COMITATO DI QUARTIERE SAN VINCENZO

OSSERVAZIONE ALLA VARIANTE PARZIALE AL P.I. A SEGUITO DELL'ACCORDO PER LA MODIFICA DEL RACCORDO STRADALE ALLA VARIANTE SP 349 DA VIA GARZIERE - CC 20/12/2016 N. 329

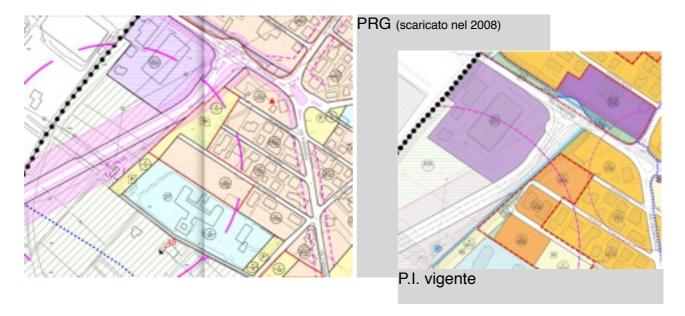
- lo spostamento del margine meridionale della carreggiata nei confronti della prima palazzina di via V. Veneto va da m.6 a m.11 (vedi grafico allegato)

- Si osserva che lo spostamento a valle del tracciato della bretella sia lesivo di un contesto sensibile insediato (residenza, casa di riposo) che invece abbisogna di maggiori tutele, anche in considerazione delle scelte operate dalle amministrazioni passate, a fronte dell'ampliamento di un'area commerciale/ direzionale parzialmente edificata e ancora in fase di progetto;

- 2. Si osserva che tale spostamento impedisce la formazione della fascia di mitigazione ambientale prevista dal *Progetto di riqualificazione valorizzazione e miglioramento ambientale* (datato Luglio 2009) allegato al PAT di Thiene ed efficace dal 26/5/2011;

- 3. Si osserva la necessità della revisione del progetto esecutivo della nuova strada che:
 - * preveda il declassamento della bretella fino alla rotonda con la circonvallazione di Zanè...

- * porti la quota della strada il più possibile vicino al piano campagna esistente, con le sole eccezioni che siano necessarie per raccordarsi, secondo pendenze ammissibili, alla quota della rotonda da realizzare in via Garziere;

- * renda realizzabili le opere di mitigazione ambientale;
- 4. Si ribadisce la necessità di verificare con i comuni contermini e con la Provincia l'effettiva necessità di questa bretella e della rotonda (ed eventualmente di eliminarla come più volte espresso da questo Comitato);
